工程指示 / 要求簡箋(E.I.)

工程指示編號：EI / 2386 / 20

工程編號：J - 852

工程名稱：亞皆老街中電

ACG-01 底 2pcs

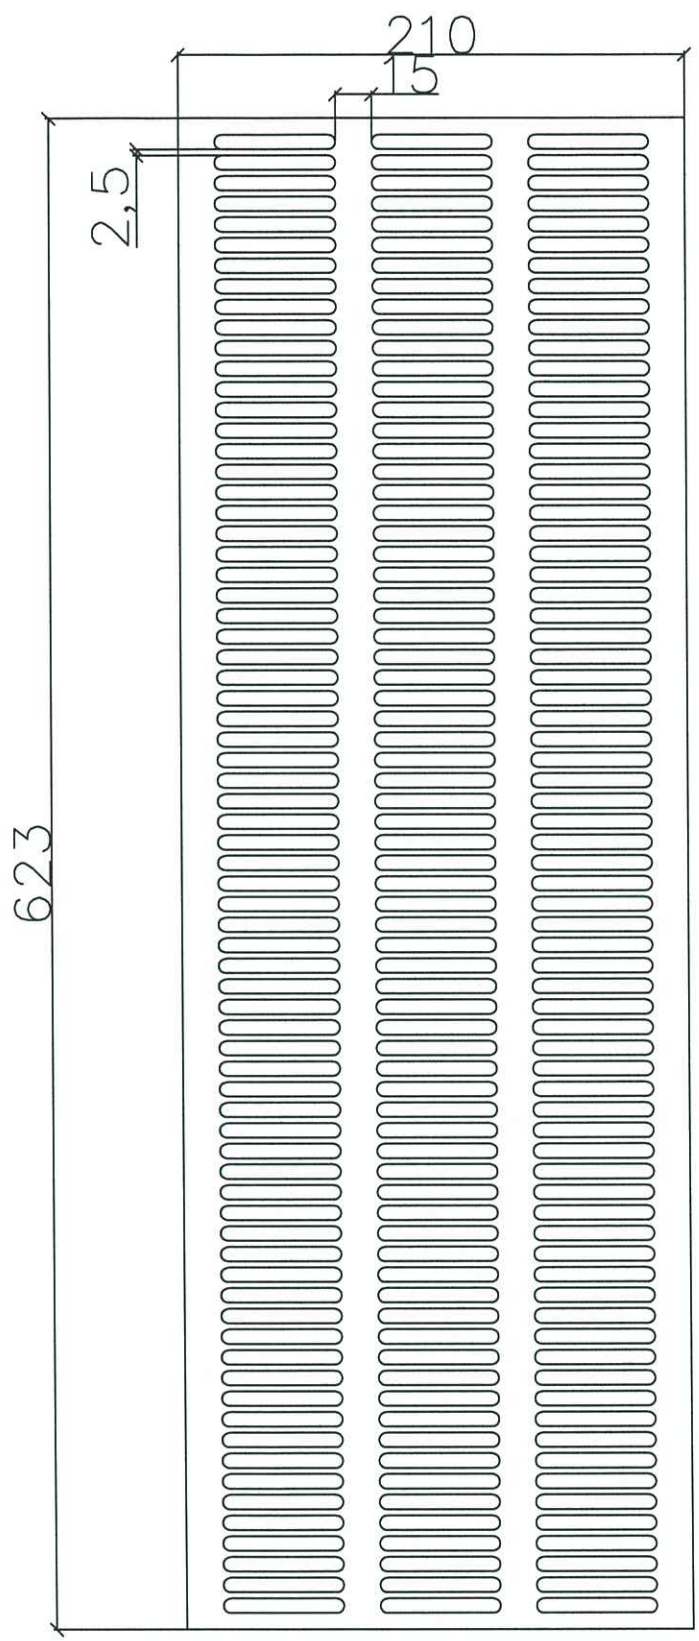
A 版：因應鋁板螺刀生產工藝，請按修改圖紙做樣板。

請按加工圖生產鋁孔板 2 件，按 BD 要求加上 AC grille 踢腳板，。

3mm 鋁板 噴塗 UCT 803649FXL-3 (22向) 沖孔
